Parecer Técnico SEMAD/SUPRAM SUL - DRRR nº. 21/2021

PARECER ÚNICO Nº 0111760/2021 (SIAM)		
INDEXADO AO PROCESSO:	PA COPAM:	SITUAÇÃO:
Licenciamento Ambiental	00043/1985/039/2018	Sugestão pelo Deferimento
FASE DO LICENCIAMENTO:	Licença Prévia - Ampliação	VALIDADE DA LICENÇA: 5 anos
PROCESSOS VINCULADOS CONCLUÍDOS:	PA COPAM:	SITUAÇÃO:
APEF	03781/2018	Parecer pelo deferimento
Licença Operação (pilha, barragem e ampliação da produção)	0043/1985/037/2016	Licença válida
Rev-LO nº102/2018	0043/1985/034/2014	Licença válida
Licença de Operação (UTM, Reaproveitamento de bens minerais em pilha e barragem)	0043/1985/038/2018	Licença Válida
Outorga de barramento em curso d`água sem captação (Barragem VG-03)	30329/2013	Outorga deferida
Outorga drenos de fundo da pilha de estéril PDE-07	30331/2013	Outorga deferida

EMPREENDEDOR:	AMG Mineração S.A	CNPJ:	11.224.676/0001-85		
EMPREENDIMENTO:	AMG Mineração S.A	CNPJ:	11.224.676/0001-85		
MUNICÍPIO(S):	Nazareno e São Tiago	ZONA:	Rural		
COORDENADAS GEOGRÁFICA (DATUM): SIRGAS 2000	LAT/Y	21° 05' 06,03"	LONG/X	44° 35' 23,59"	
LOCALIZADO EM UNIDADE DE CONSERVAÇÃO:					
<input type="checkbox"/>	<input type="checkbox"/>	<input type="checkbox"/>	<input type="

Figura 10 : Área atual e da ampliação da pilha de estéril PDE-07

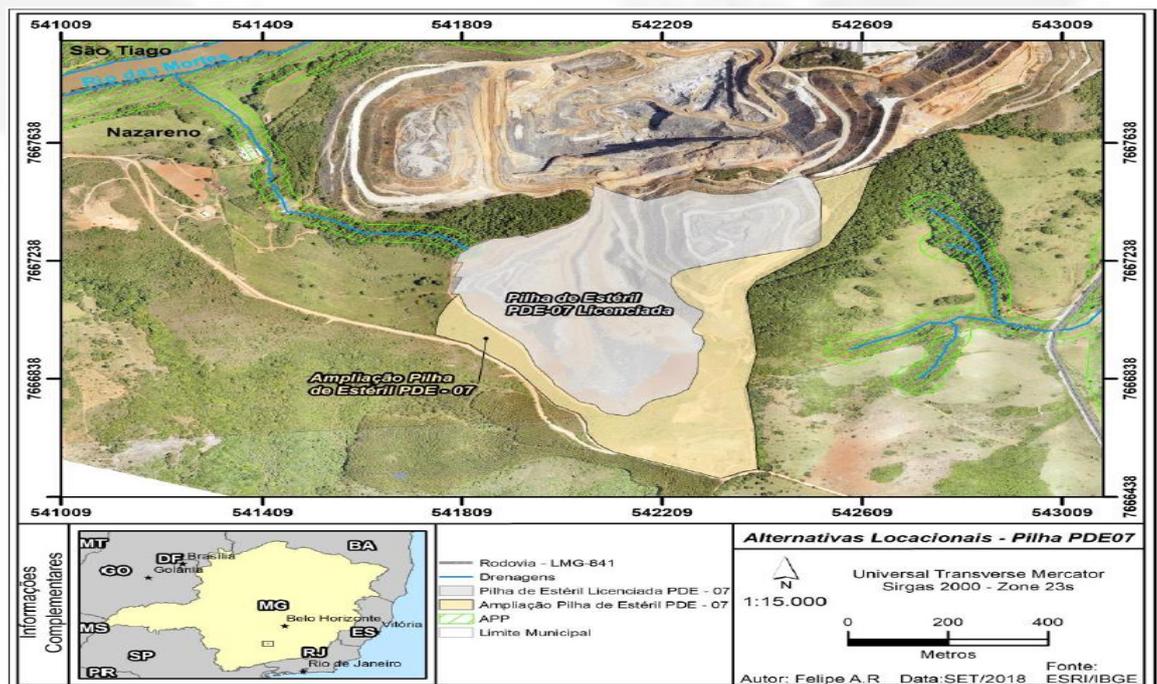
A pilha de estéril PDE-07 terá sua capacidade de disposição ampliada devido as modificações na configuração original, que visa maximizar o aproveitamento da área.

De acordo com o Plano de Controle Ambiental – PCA apresentado, a ampliação será feita através do reposicionamento das rampas e o alteamento em mais 3 bancos (45 metros) até a cota 1020.

Figura 14: Cronograma para a implantação do sistema de hidrociclones.

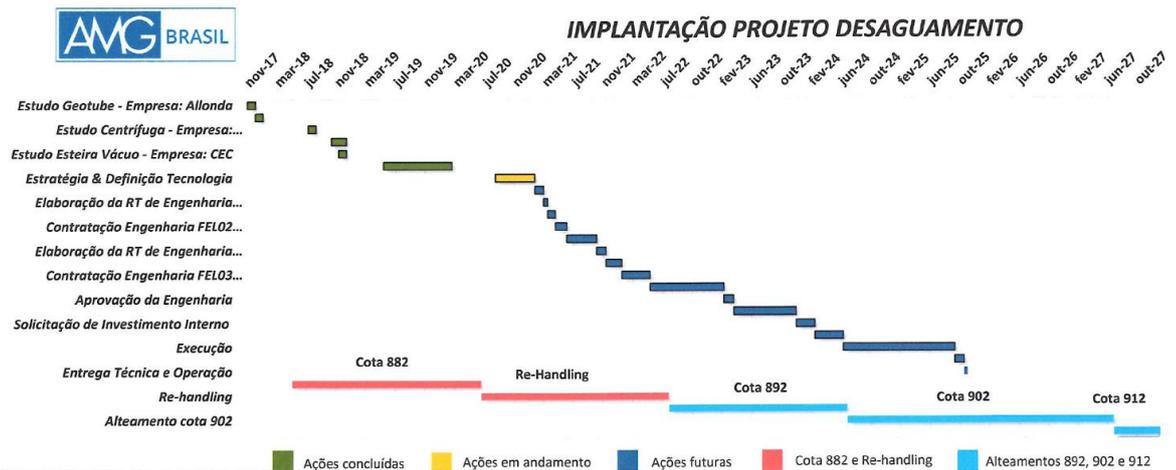
Como a empresa informou um cronograma claro e objetivo para a substituição da disposição de rejeitos em barragens por alguma outra tecnologia alternativa, foi enviado o pedido de informações complementares SIAM 0013024/2021 solicitando entre outras coisas a apresentação do cronograma. A figura 14 mostra o cronograma enviado pela empresa.

Figura 15: Área atual e futura da barragem de rejeitos VG-03.

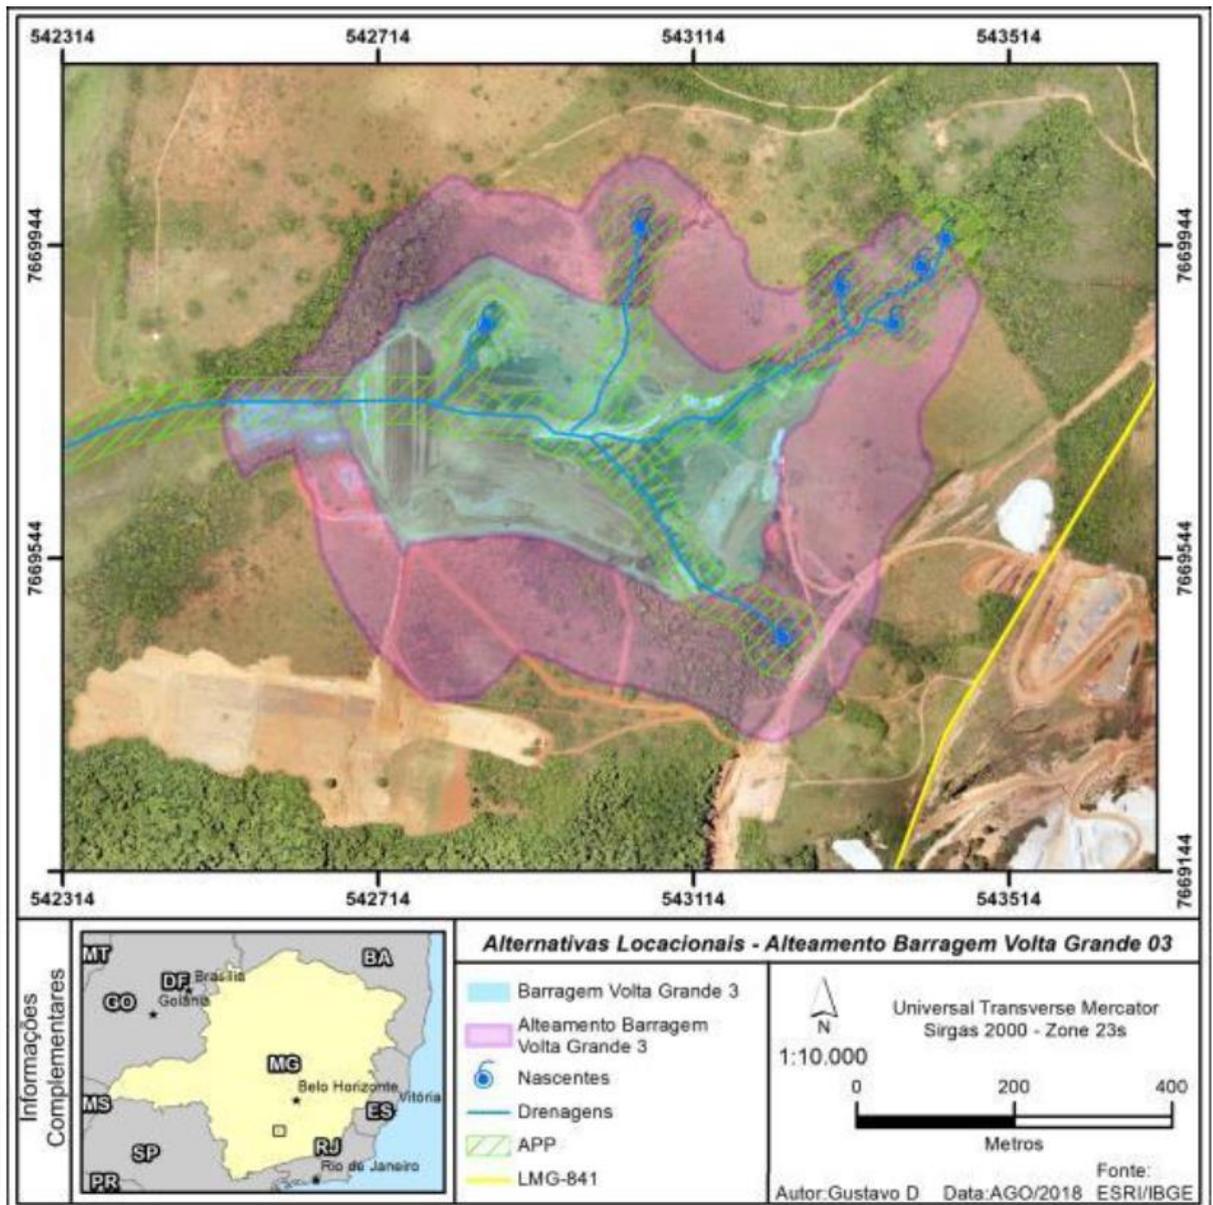
Pela imagem podemos observar que haverá a intervenção em 08 nascentes que deverão ter o seu fluxo de água natural mantido, com a instalação de drenos para a condução do seu fluxo por sob o rejeito. Será condicionada a apresentação de relatório técnico fotográfico, acompanhado de Anotação de Responsabilidade Técnica - ART, comprovando a finalização da construção dos drenos para todas as nascentes.
